Številka: 35008-2/2022-2550

Zadeva: **Državni prostorski načrt za avtocestni priključek Kranj
sever**

Zveza: **Stališča do pripomb in predlogov z javne razgrnitve študije
variant (utemeljitev rešitve) / predinvesticijske zasnove in dr
žavnega prostorskega načrta, ki je potekala od 30. julija do
12. septembra 2025**

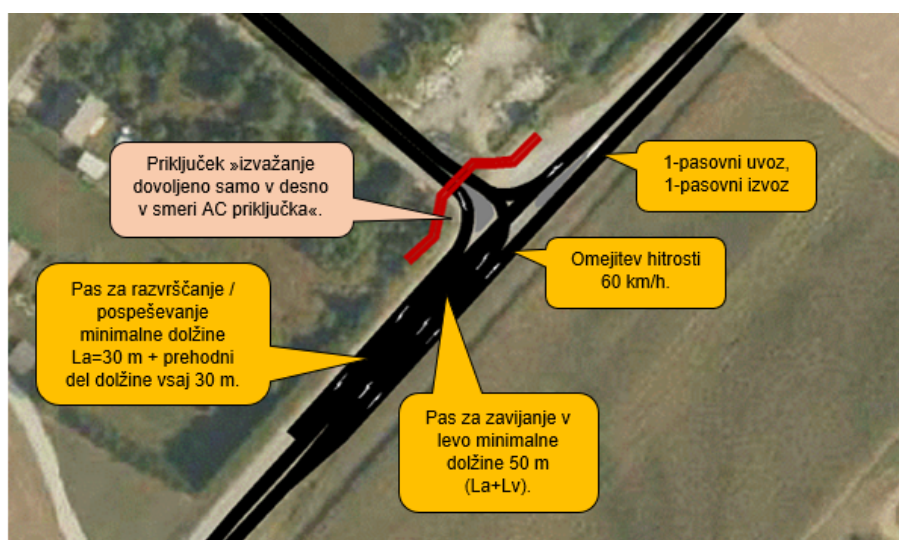
3. Obstoječa zvočna zaščita ob Jezerski cesti močno dotrajana in neustrezna. Trenutna ureditev prebivalcev ne varuje pred povečanimi ravni hrupa, ki so še posebej moteče v nočnem času. Menimo, da so prebivalci na tem območju zaradi tega izpostavljeni nesprejemljivim obremenitvam, ki negativno vplivajo na kakovost bivanja in zdravje.

Zato predlagamo:

- celovito obnovo in izboljšanje zvočne zaščite ob Jezerski cesti,
- uvedbo omejitve hitrosti na avtocesti med 20.00 in 6.00 uro na 100 km/h.

Izdelana je bila študija obremenitve s hrupom in predlog protihrupnih ukrepov (Provia d. o. o., št. n.: PR652-STU-H, maj 2024, dop. februar 2025), na podlagi katere je v sklopu izgradnje predvidenega AC priključka Kranj sever načrtovana izgradnja novih protihrupnih ograj ter nadvišanje in zamenjava obstoječih protihrupnih ograj. Poslabšanja stanja z vidika hrupa po pretečeni planski dobi izračun hrupa ni izkazal.

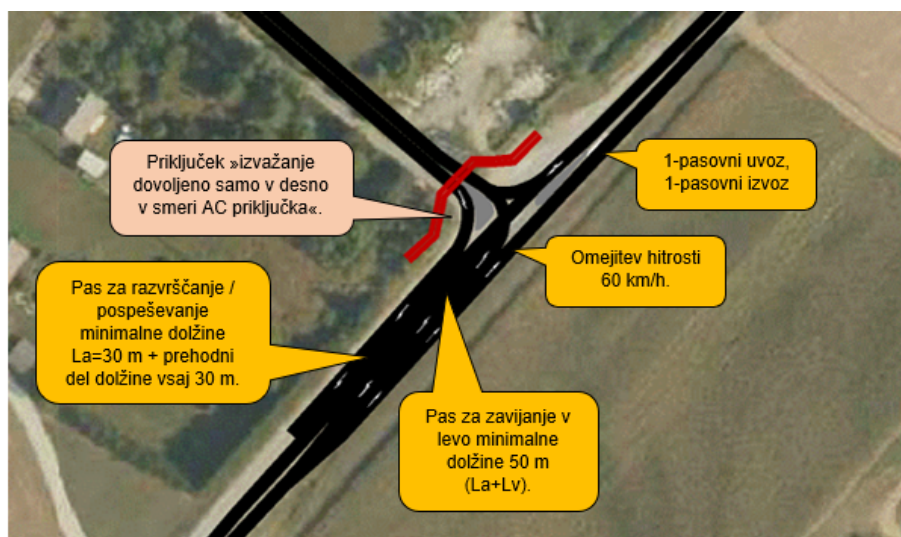
Poudarjamo, da je navedena pot nedovoljena, t.i. na črno priključena na regionalno cesto R1-210/1107 (glej prilogo). Krajevna skupnost na vprašanje, kdo je dal pobudo za to molči. Navedena pot ne bi smela biti priključena na regionalno cesto, predvsem v luči varnosti cestnega prometa, saj se še dobro spominjamo dogodka izpred dveh let, ko sta na tem odseku ugasnili dve mladi življenju, ravno zaradi vključevanja iz vaške poti na regionalno cesto. Glede na navedeno predlagamo, da se ta pot zapre.

Na tem delu predlagamo, da se zgradi podhod, kateri nam bo omogočil varen dostop do sprehajalnih poti, katere je uredil MO Kranj v okviru participativnega proračuna. Varen dostop do navedenih sprehajalnih poti je sedaj nemogoč, saj

prečkamo regionalno cesto. Podhod bi znatno prispeval k varnosti vseh udeležencev v prometu, tako pešcev, kolesarjev in nenazadnje voznikov vseh vrst motornih vozil, ki se vozijo po tej cesti.

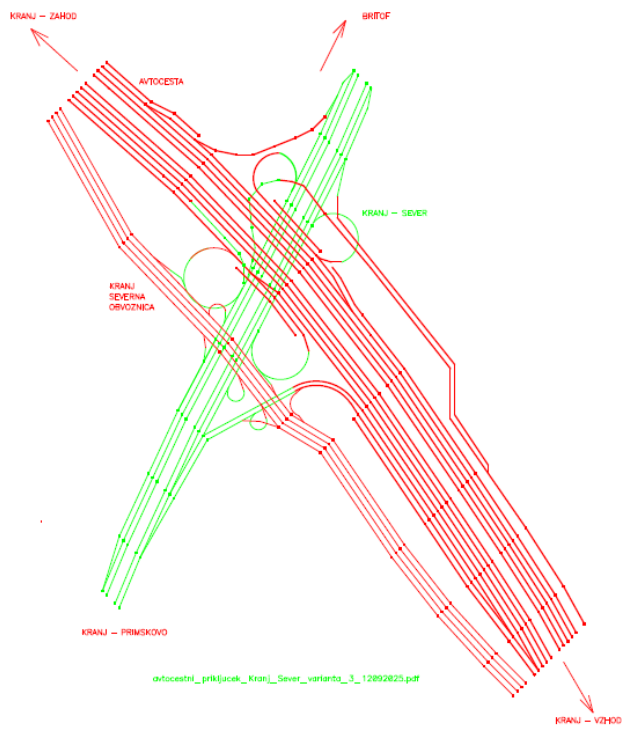
Dodani so še dodatni ločeni pasovi za izvoz / uvoz zaradi sicer (pre)kratke razdalje med nekaterimi priključki: 52a: Razcep A8 z državno cesto B27: Stuttgart Möhringen, 53a: avtocestni južni priključek Stuttgart Flughafen / Messe, 53a: avtocestni severni priključek Stuttgart Flughafen, 53b avtocestni severni priključek Stuttgart Plieningen / avtocestni južni izvoz Stuttgart Neuhausen, 54: avtocestni priključek Esslingen. A8 je tripasovnica + pravi odstavni pas. Ne glede na dejstvo, da za osebna vozila avtocesta ni plačljiva sta na istem odseku vzdolž avtoceste A8 še vzporedna cesta L1192 in L1204.

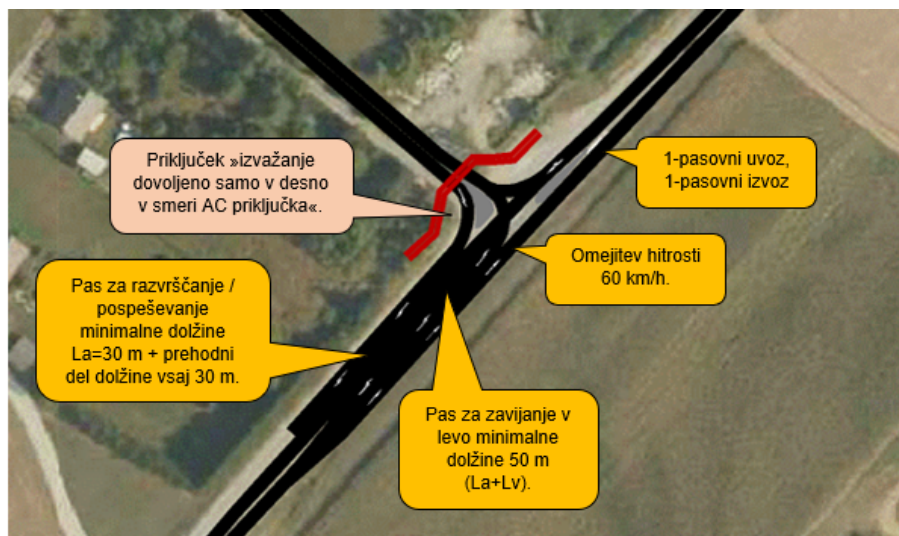
SV krožišče na reg. cesti 674/4 bi bilo smiselno premakniti do križišča lokalnih cest v smeri proti Preddvoru. S tem bi omogočili normalno vključevanje občanov Britofa in kmetov na reg. Cestno KR-Preddvor. Verjetno ta možnost obstaja, naj preučijo projektanti. Obstoječa regionalna cesta naj ostane meja med zazidljivostjo in kmet. zemljišči. Zaradi tega naj se krožišče na SV pomakne proti zahodu.

Pripomba se ne upošteva.
